RESOLUCIÓN No. 1752

POR LA CUAL SE OTORGA UN PERMISO DE OCUPACION DE CAUCES, PLAYAS Y LECHOS Y SE IMPONEN UNAS OBLIGACIONES.

Mediante radicado CAM No. 2025E22702 de fecha 4 de septiembre de 2025, se solicita **LIQUIDACIÓN POR SERVICIO DE EVALUACIÓN** mediante Formato F-CAM-203 V4, por parte de la persona jurídica **CAJA DE COMPENSACIÓN FAMILIAR DEL HUILA – COMFAMILIAR** identificada con NIT 891180008, representada legalmente por **JUAN CARLOS CARVAJAL RODRÍGUEZ** con cédula de ciudadanía No. 1.095.909.534, para el proyecto **“CABEZAL DE DESCARGA EN TUBERÍA DE 200 MM 8 PULGADAS”**.

Localización de obra (intervención de cauce)- expediente POC-00117-25

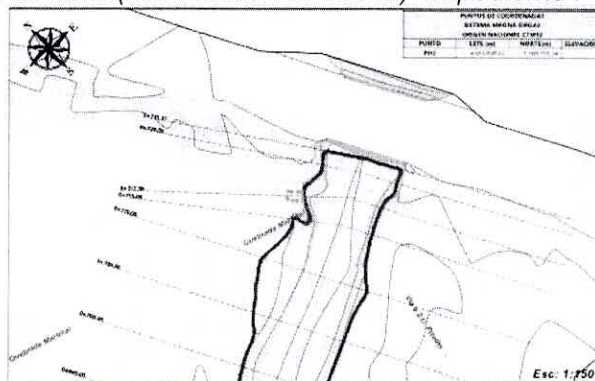
Como se puede apreciar en las imágenes, extraídas de la información entregada por la territorial y elaboradas por la empresa COMFAMILIAR, las obras que se pretenden adelantar se hallan localizadas sobre la zona de protección ambiental de la quebrada MORTIÑAL.
